COMMISSION ROYALE DES MONUMENTS ET DES SITES
KONINKLIJKE COMMISSIE VOOR MONUMENTEN EN LANDSCHAPPEN

Objet : IXELLES. Chaussée de Boondael, 477-479.

Demande de permis d'urbanisme portant sur la construction d'un studio-atelier d'artiste sur le toit de l'immeuble

Avis de la CRMS

Vue actuelle du toit, plans existant et projeté de la toiture (extr. du dossier de demande)

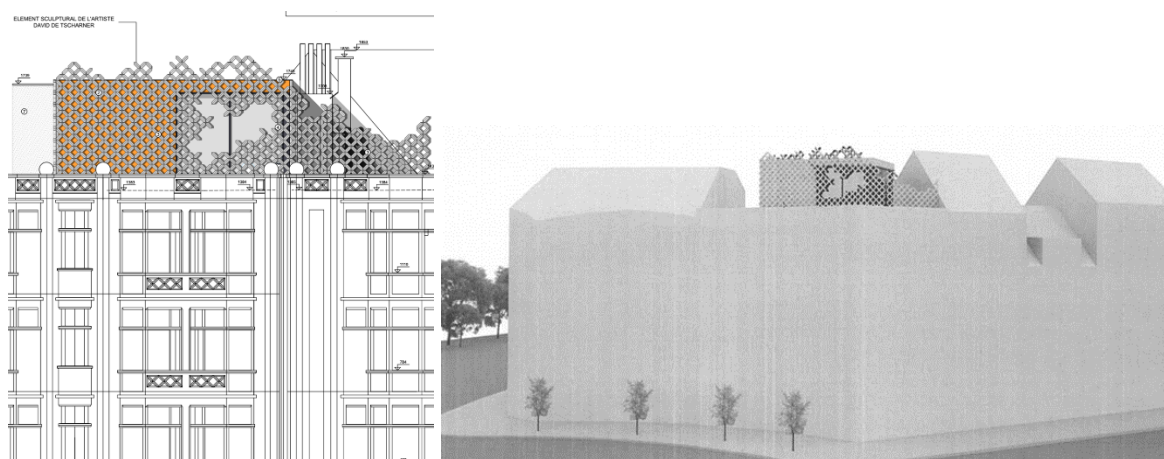
Tout d'abord, le volume de la nouvelle construction s'implante de manière aléatoire sur le toit plat, sans rapport avec les mitoyens des toitures voisines. Bien que plus élevés, les immeubles voisins affichent une hauteur de corniche similaire avec celle des n°477-479, la différence résidant dans leur forme de toiture. Implanter une « boîte » sur le bien concerné est donc en rupture avec les volumétries de toitures existantes. De plus, l'extension n'entre pas en lien avec l'élévation de la façade, malgré la reprise, plutôt théorique, du motif ajouré des garde-corps : le travail soigné des façades existantes (bow window, plan circulaire, jeu concave...) repris dans le muret d'attique n'est pas rejoint par les lignes et volumétrie de l'extension, qui présente en outre un aspect volontairement inachevé, peu en phase avec la volonté affichée de perfection du style Art déco. Ensuite, la multitude de matériaux utilisés sur la rehausse (pare-pluie orange et modules X en acier galvanisé, bardage en cèdre, PVC noir) ne dialogue pas avec les matériaux existants dans l'environnement bâti, ce qui ne favorise pas la cohérence d'ensemble, souhaitable voire nécessaire dans le cadre d'une extension en toiture.

Elévation projetée et vue axonométrique (extr. du dossier de demande)

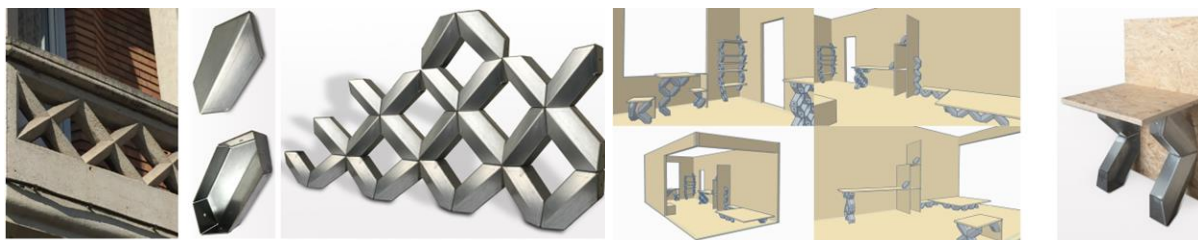
L'Assemblée émet un avis défavorable sur la demande, estimant que - dans le contexte patrimonial présent, que ce soit au niveau des perspectives depuis le cimetière classé, à l'échelle de l'environnement bâti ou encore au niveau de l'immeuble lui-même – le projet ne s'intègre pas sur cette toiture.

En conclusion, la Commission estime que le projet d'extension relève plus d'un geste sculptural autonome, dont le seul rapport formel, à savoir le X, est insuffisant pour faire de cette extension un projet qualitatif destiné à valoriser l'immeuble existant ou, au moins, à le respecter.
